Me dirijo a Uds., a los efectos de comunicar el resultado de las consultas y aclaraciones referente al llamado a Contratación Directa Nº 21/2010 **"Provisión e Instalación de Cableado para Telecenter"**, convocado por la Dirección Nacional de Contrataciones Publicas.

OBRA : REACONDICIONAMIENTO DE EDIFICIO

PLANTA 1er PISO (ENTREPISO) EQUIPADA

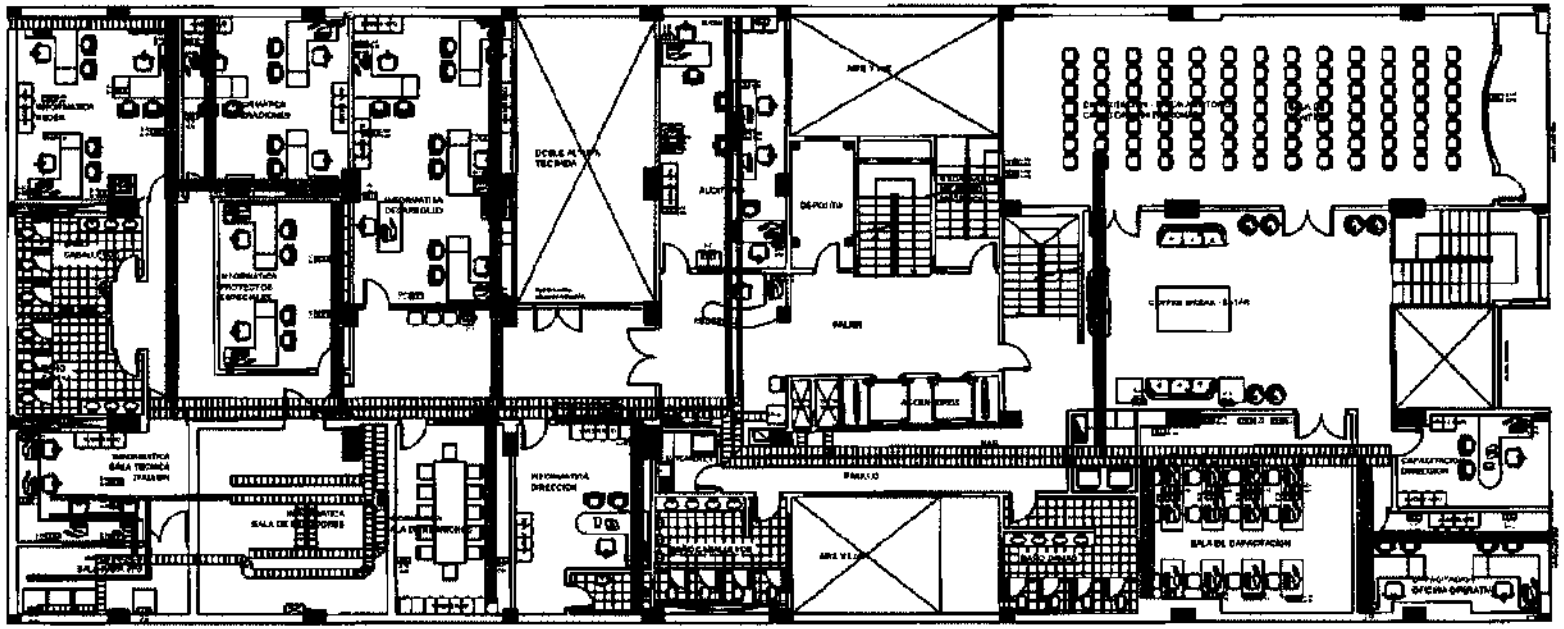
Consulta 1: Para el enlace de fibra óptica tipo roedor solicitado no existe canalización entre el data center y el nuevo sitio. Favor indicar el procedimiento para dicha instalación.
Respuesta 1: Se adjunta plano para el enlace, el mismo se realizara desde el DC saliendo a las escalerillas del primer piso, pasando por el pasillo y a través de la oficina de Tecnología para salir al patio trasero del edificio de la DNCP e ir vía aérea hasta el edificio SIPE – TELECENTER

Consulta 2: Se deberá construir ductos entre el edificio actual y el nuevo?
Respuesta 2: No se deberán construir ductos, se adjunta plano para el enlace, el mismo se realizara desde el DC saliendo a las escalerillas del primer piso, pasando por el pasillo y a través de la oficina de Tecnología para salir al patio trasero del edificio de la DNCP e ir vía aérea hasta el edificio SIPE – TELECENTER.

Por aqui deberia salir el cable de fibra e ir aereo hasta el Edificio SIPE - TELECENTER
